AM05787

Описание изменений в модели версии "Kid_platform_11_v0.6_20200312" 2020.03.13

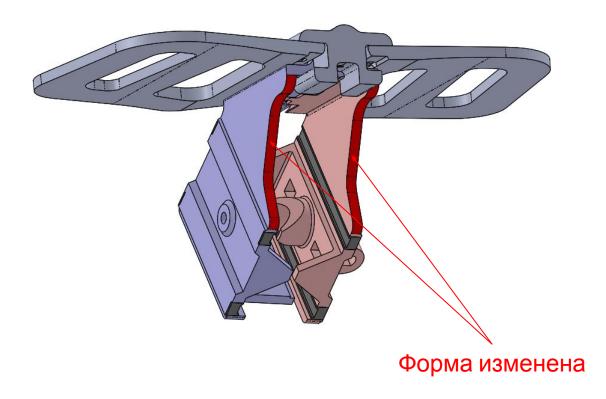
1. Уменьшен габарит изделия в области крепления на самокат, изменена форма кронштейнов.

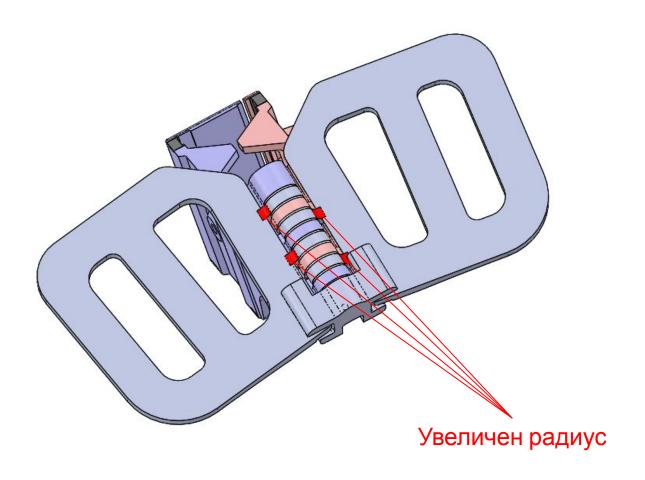
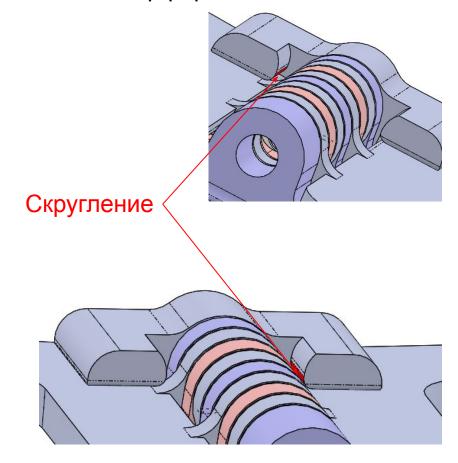
2. С целью увеличения запаса прочности, увеличен радиус скруглений в зоне крепления половин площадки. Вследствие этого, на фиксаторе добавлено скругление для предотвращения интерференции деталей.
